SERVICE-INFO

Визуални различия на обтяжна ролка 531 0565 30

LuK AS Артикулни номер: 531 0565 30

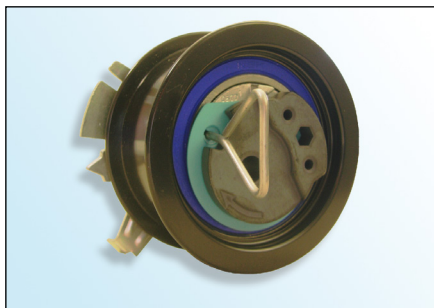
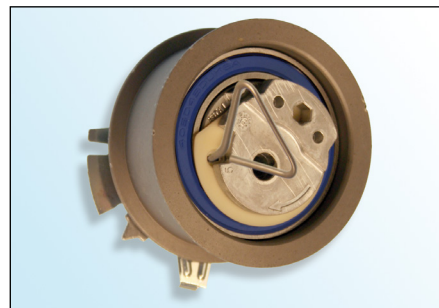
Като част от непрестанното развитие на нашите продукти, обтяжната ролка **531 0565 30** бе модифицирана.

Тази Сервизна информация показва визуалните характеристики на „стария вариант“ и на „новия вариант“.

- Изработен от синтерован метал
- Повърхностно покритие E-Coat (черно)
- Синьо уплътнение на лагера

- Изработен от лят алуминий
- Цинково-фосфорно повърхностно покритие (светло кафяво)
- Кафяво или синьо уплътнение на лагера

⚠ „Старият вариант“ на обтяжната ролка **не** е напълно излязъл от употреба и все още може да се използва и монтира в съответствие с предоставените от производителя инструкции!

⚠ При монтажа на „новия вариант“ се убедете, че повърхностното покритие на обтяжната ролка **не** е увредено!
